第2章 方法書について提出された環境の保全の見地からの意見の概要とこれに対する当社の見解

環境影響評価方法書について述べられた意見の概要と当社の見解

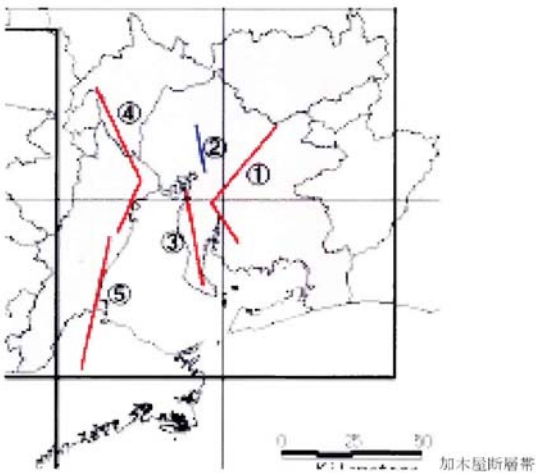
No.	意見の概要	当社の見解
12	<p>P3-2-86「環境の保全を目的とする法令等により指定された地域その他の対象及び当該対象に係る規制の内容その他の環境の保全に関する施策の内容」のうち、②-4 国土防災関係として保安林、海岸保全区域、河川保全区域の指定状況が示してあるが、2002年7月制定の「東南海、南海地震に係る地震防災対策の推進に関する特別措置法」の内容、中央防災会議の2003年12月「東南海、南海地震に関する報告」の内容、特に伊勢湾断層帯白子-野間断層（約21km、愛知県知多郡美浜町の沖合いから三重県安芸）、2008年12月「中部圏・近畿圏の内陸地震に関する報告」の内容、特に次の図のように加木屋断層帯の情報を詳細に記載すべきである。</p> <p style="text-align: center;">(同趣旨意見 他1件)</p> 	<p>国土防災関係については、発電所の建設に関連して届出等が必要な地域を指定する法律を記載しました。「森林法」(昭和26年法律第249号)、「海岸法」(昭和31年法律第101号)、「河川法」(昭和39年法律第167号)、「砂防法」(明治30年法律第29号)、「急傾斜地の崩壊による災害の防止に関する法律」(昭和44年法律第57号)、「地すべり等防止法」(昭和33年法律第30号)及び関係条例について、保安林、海岸保全区域、河川保全区域、砂防指定地、急傾斜地崩壊危険区域、地すべり防止区域等の地域指定の状況について記載しています。</p>
13	<p>後日、多数の記載の誤りがある、として正誤表が出されたようであるが、提出期限は変更されていない。大問題である。こんな手法が許されるならば、当初は間違っていないと出してから修正すればよいということになる。環境影響評価の精神を踏みにじるものといえる。事業者は、十分に精査して文書を提出すべきである。また、行政は数多く修正がされたような場合は、意見書の受理から提出期限などを修正すべきである。</p>	<p>方法書の公告後に、「環境影響評価法」第28条「事業内容の修正の場合の環境影響評価その他の手続」に係る「対象事業の目的及び内容」の修正に当たらない記載誤りを確認し、当社の判断により、その誤りについてお知らせしました。</p> <p>ご指摘につきましては真摯に受け止めるとともに、今後このようなことがないよう努めます。</p>
